江阴市高中学位扩充项目(山观高中改造)

实验综合楼

根据弱电要求, 本项目的实验室插座高度、个数进行调整,
本次变更除云线圈出的本次变更部分以外, 均与原审查通过的设计一致。

二层干线、插座平面图 1:125

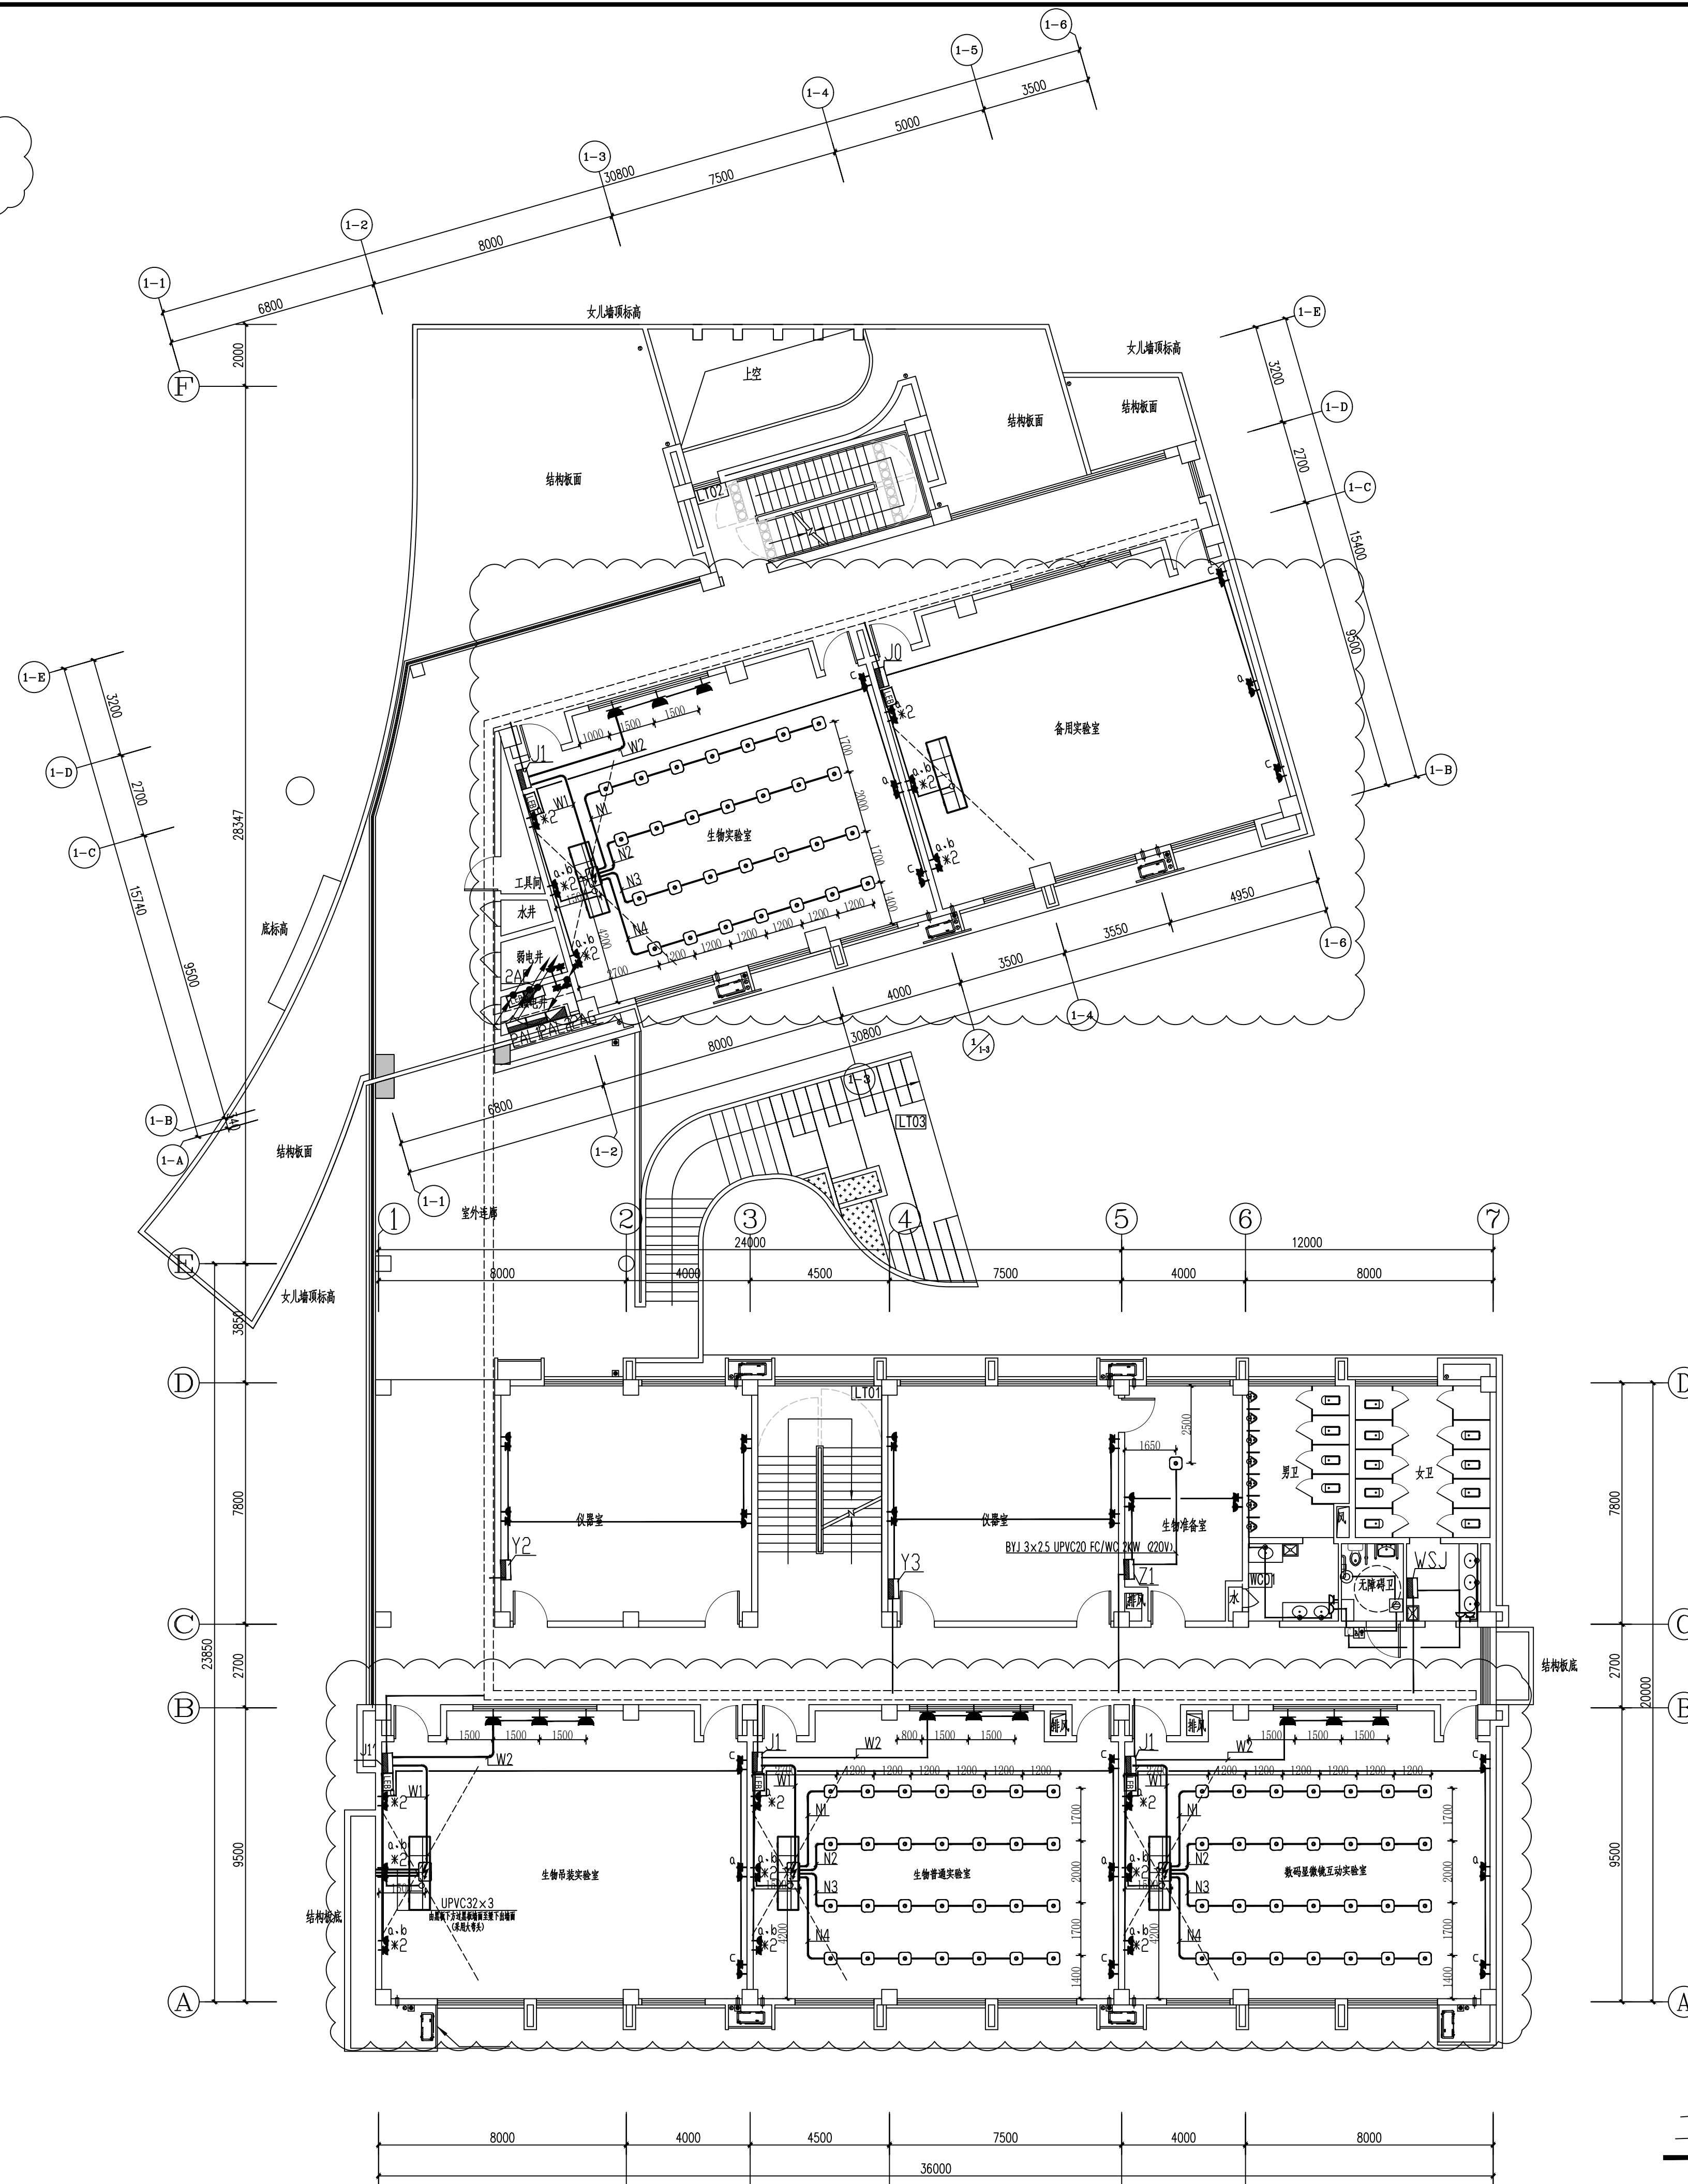
根据弱电要求,本项目的实验室插座高度、个数进行调整,
本次变更除云线圈出的本次变更部分以外,均与原审查通过的设计一致。

三层干线、插座平面图 1:125

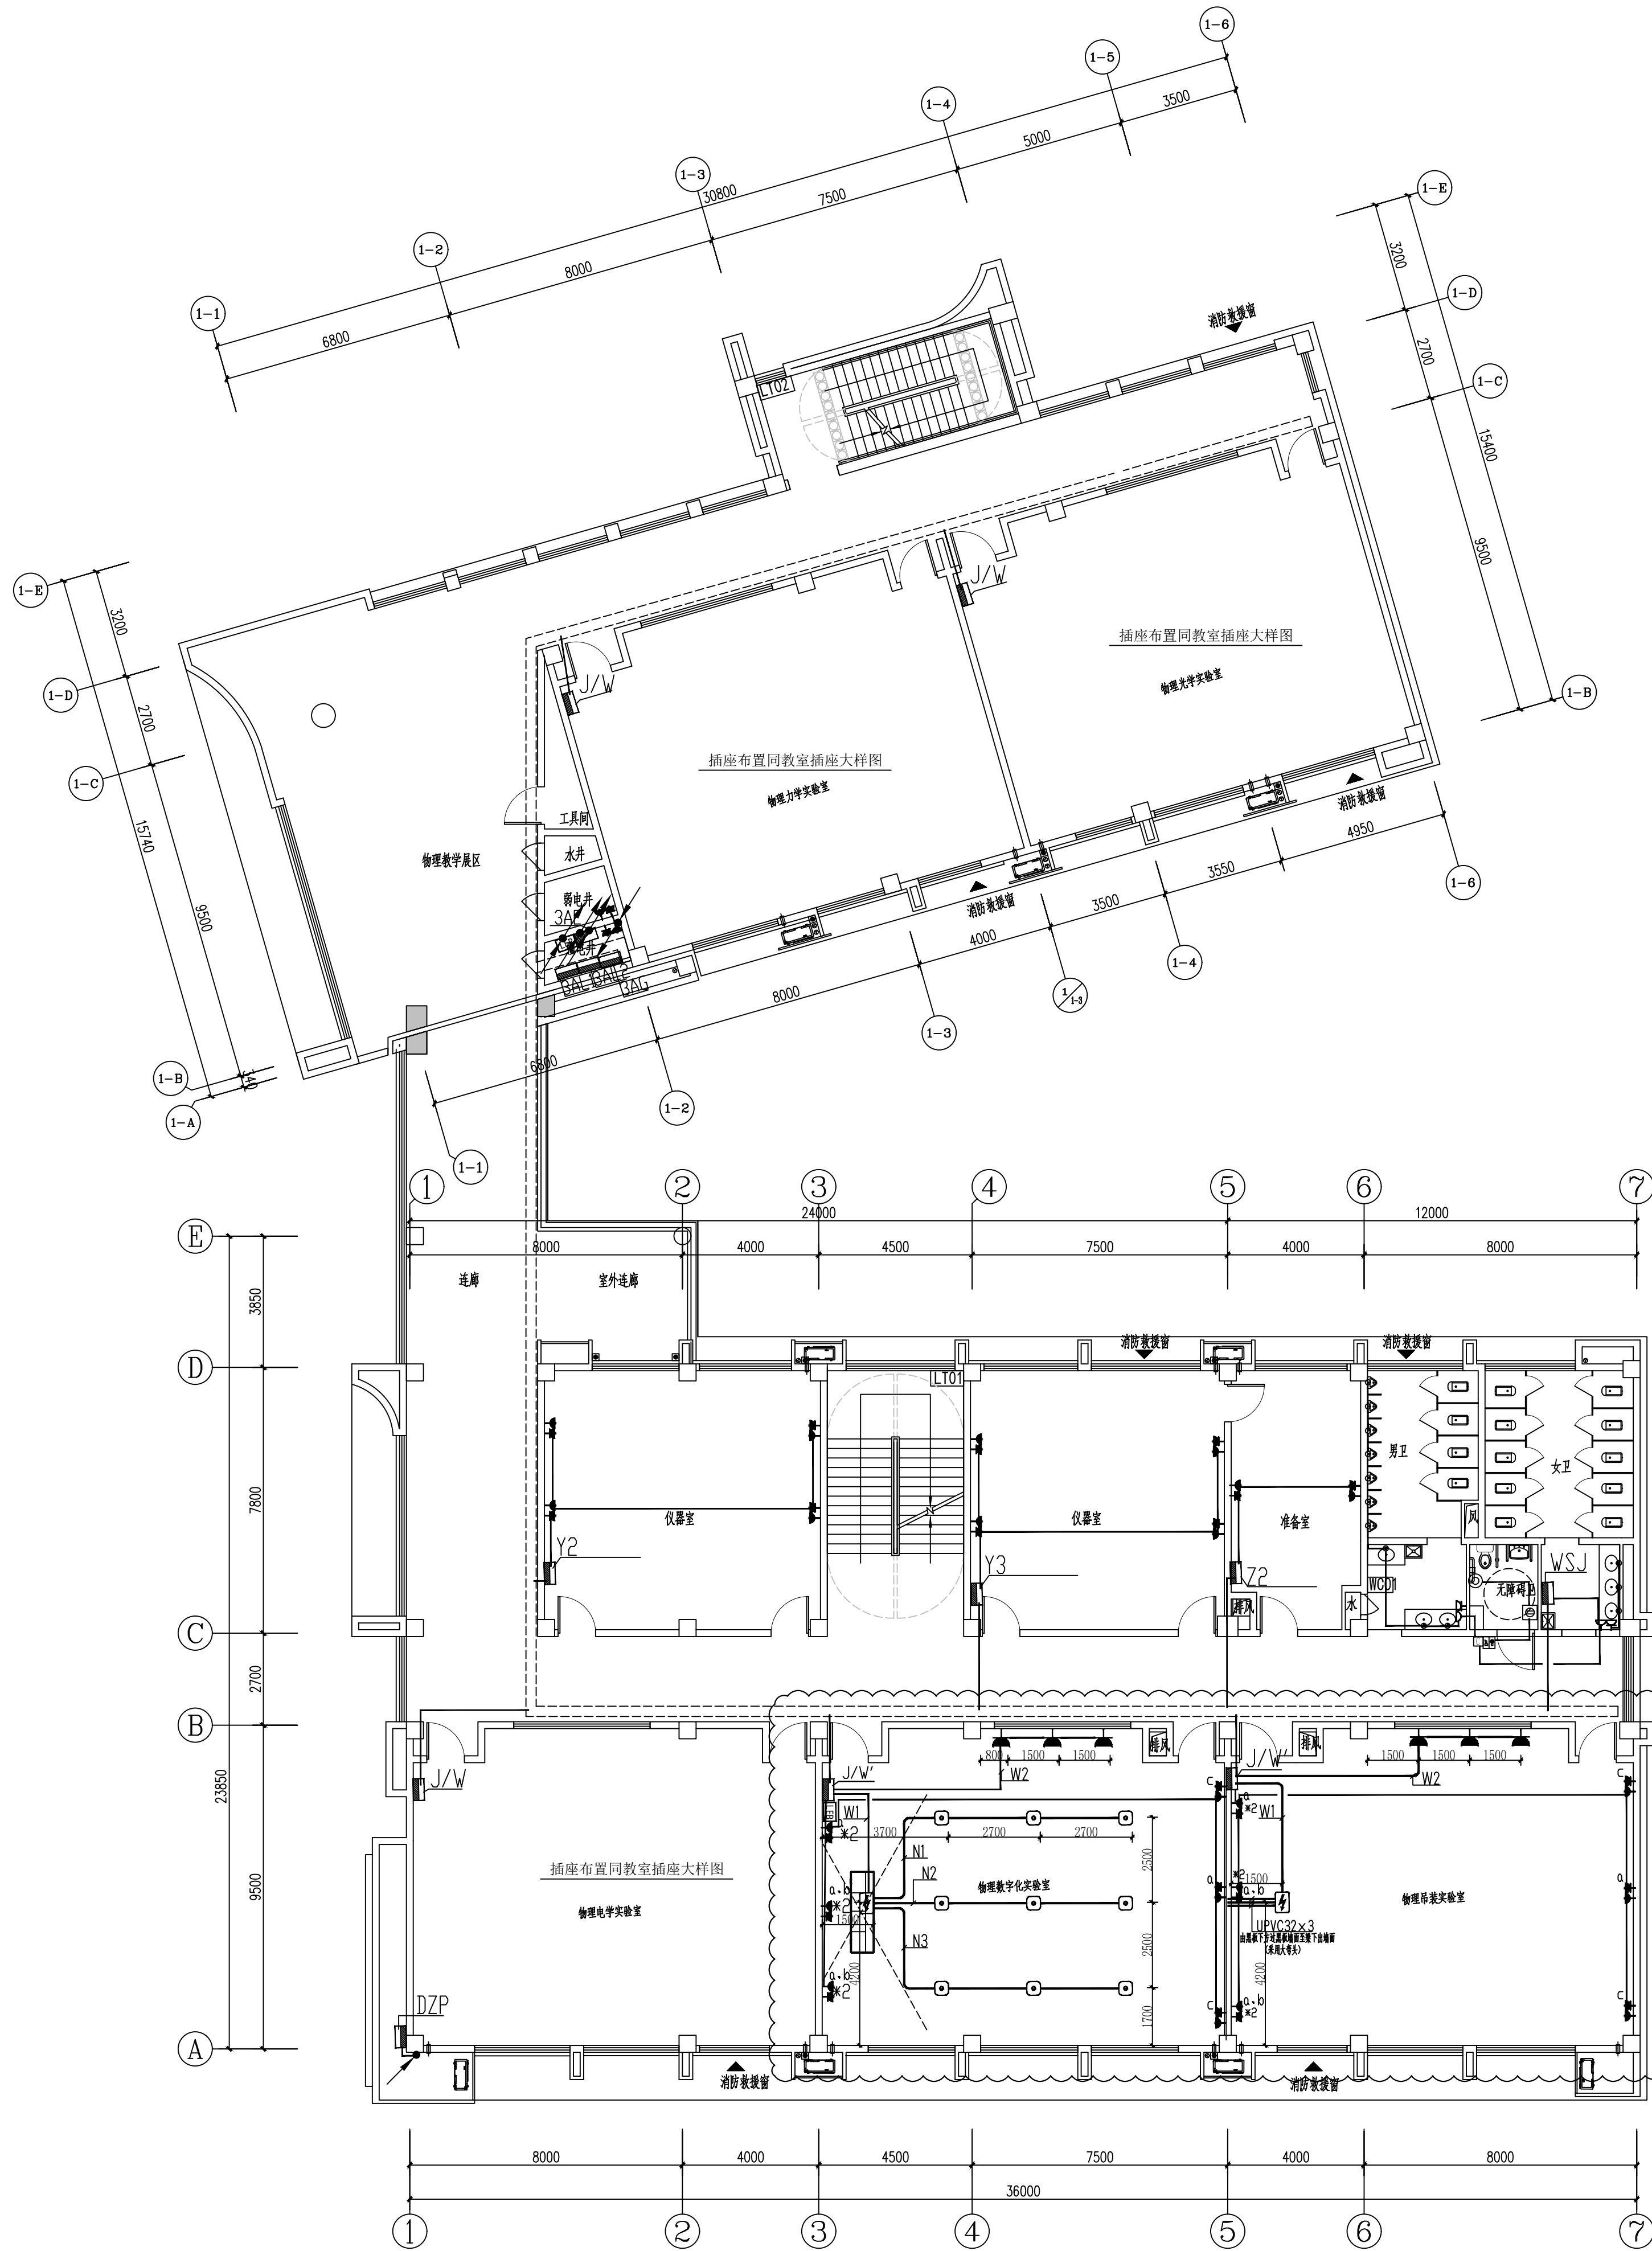
变更说明
根据弱电要求，本项目的实验室插座高度、个数进行调整，
本次变更除云线圈出的本次变更部分以外，均与原审查通过的设计一致。

四层干线、插座平面图 1:125

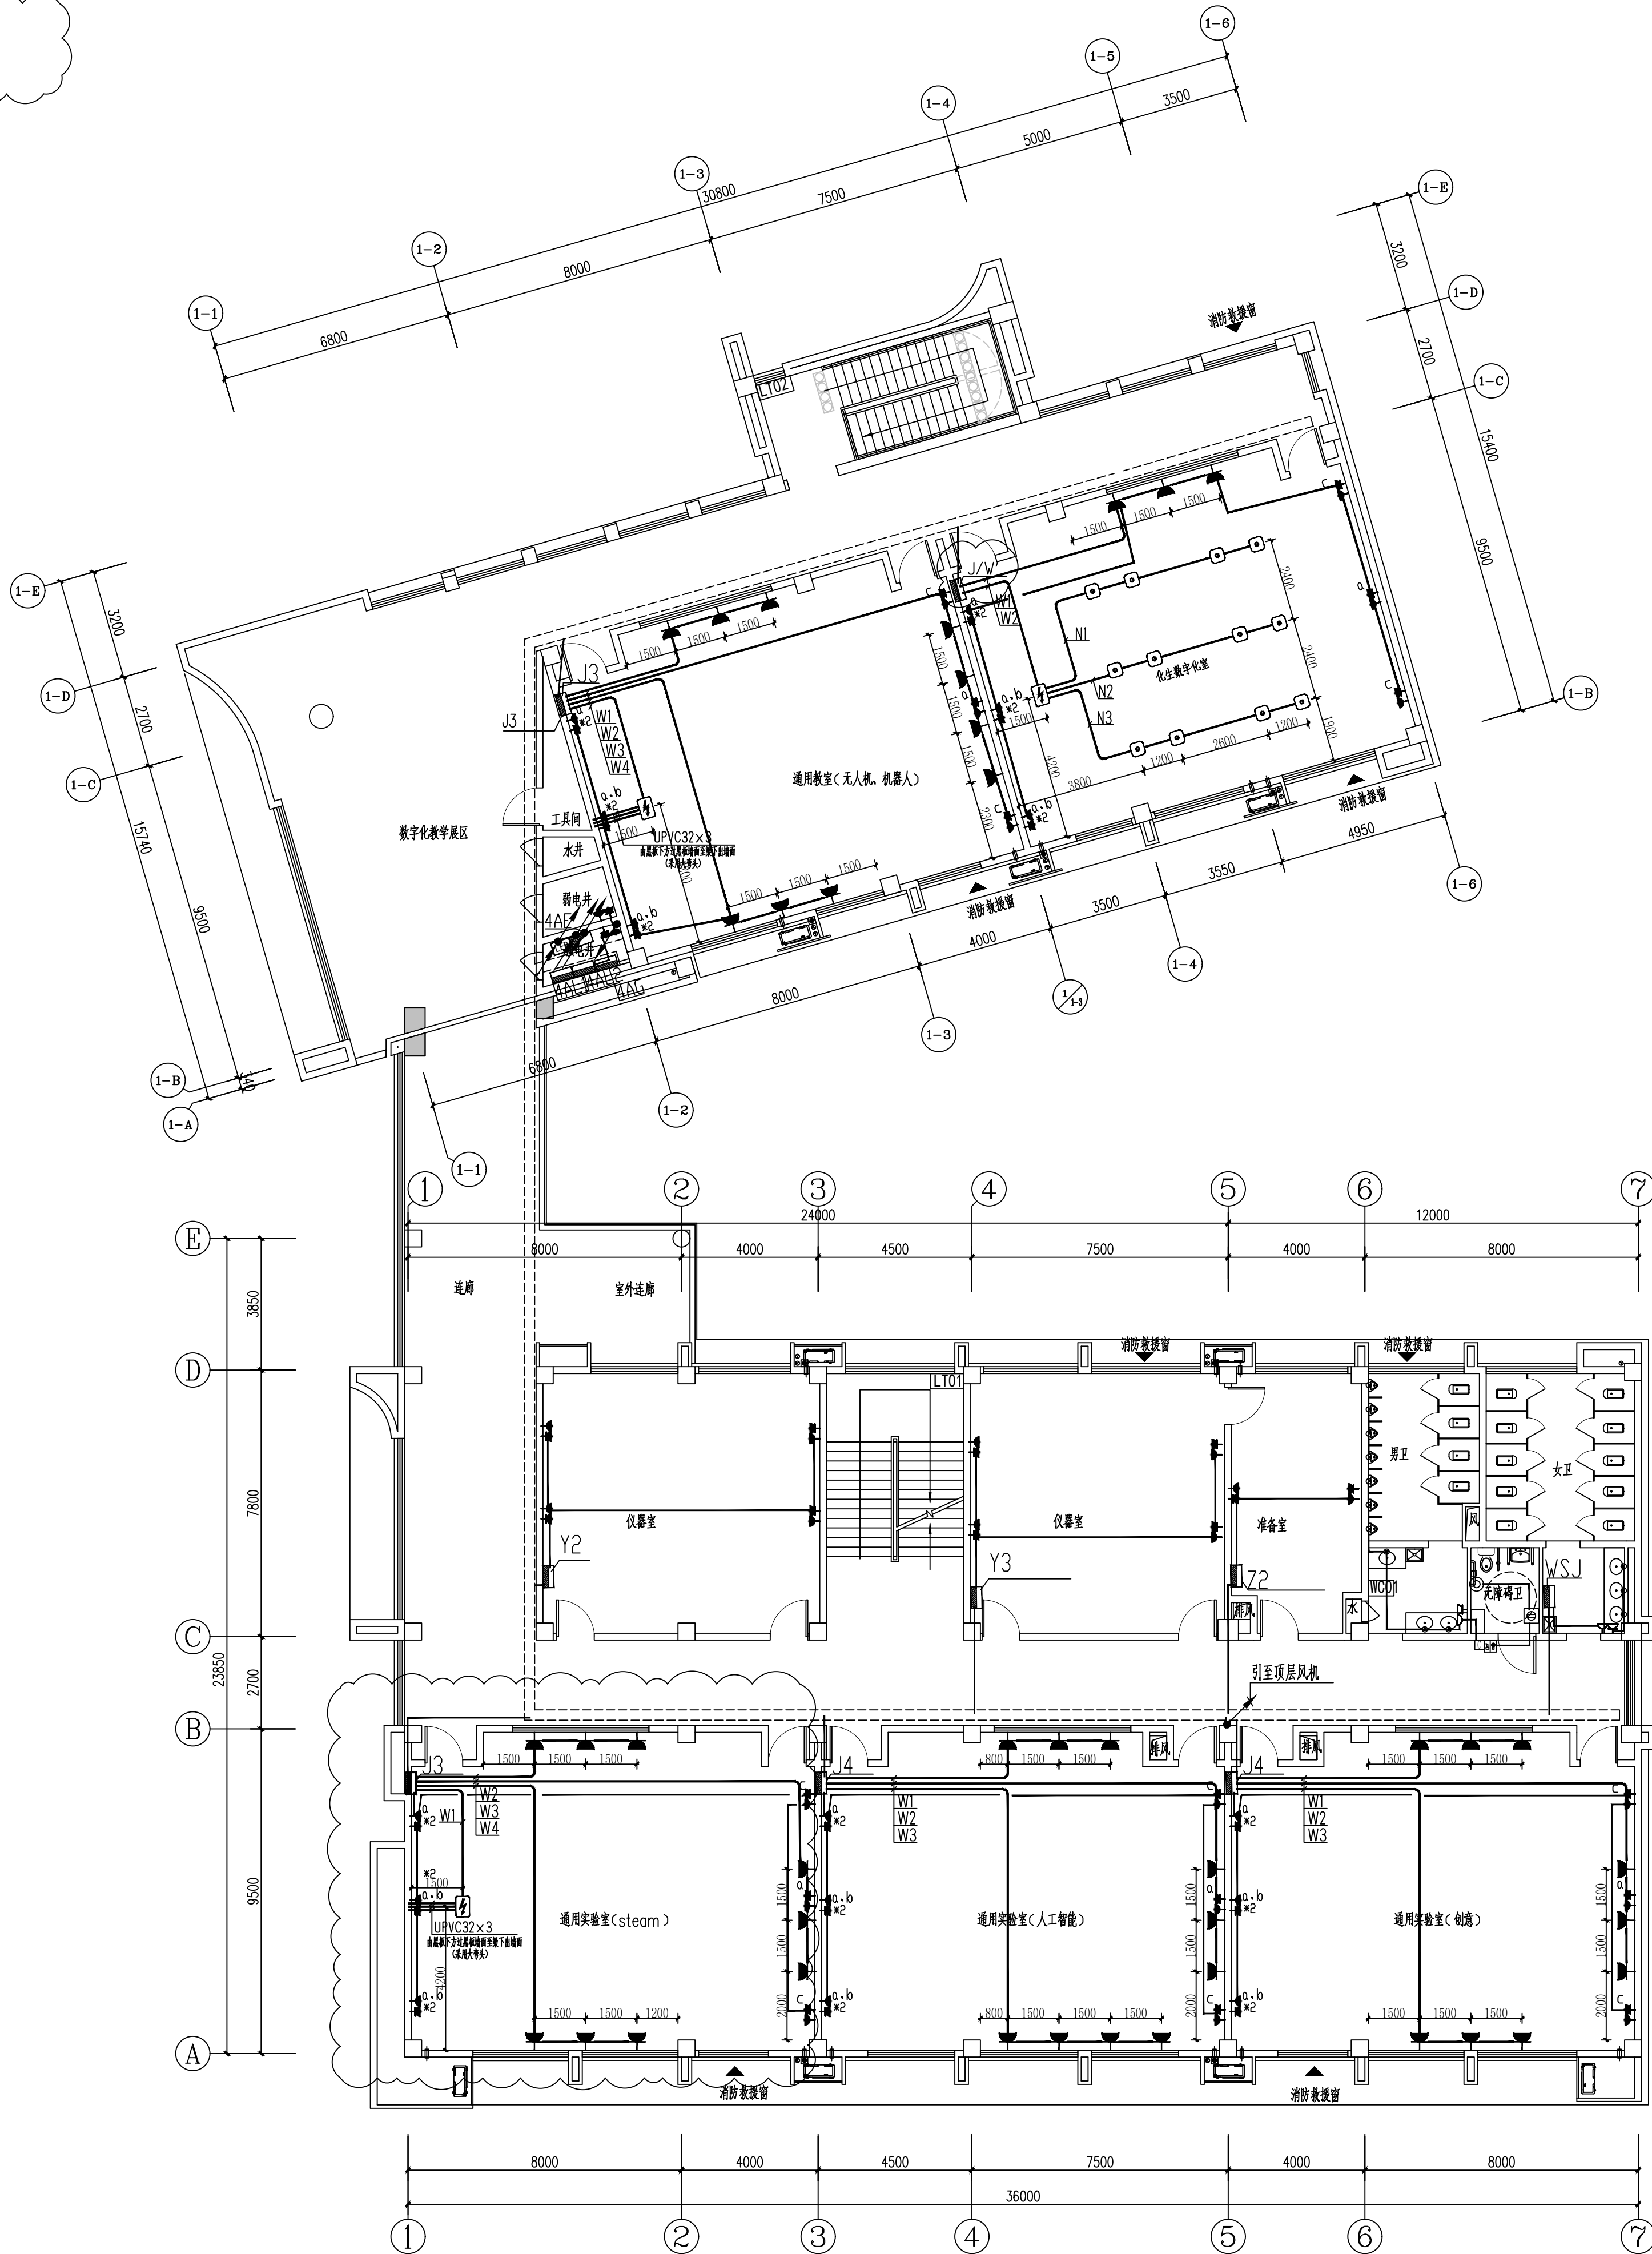
变更说明
根据弱电要求，本项目的实验室插座高度、个数进行调整，
本次变更除云线圈出的本次变更部分以外，均与原审查通过的设计一致。
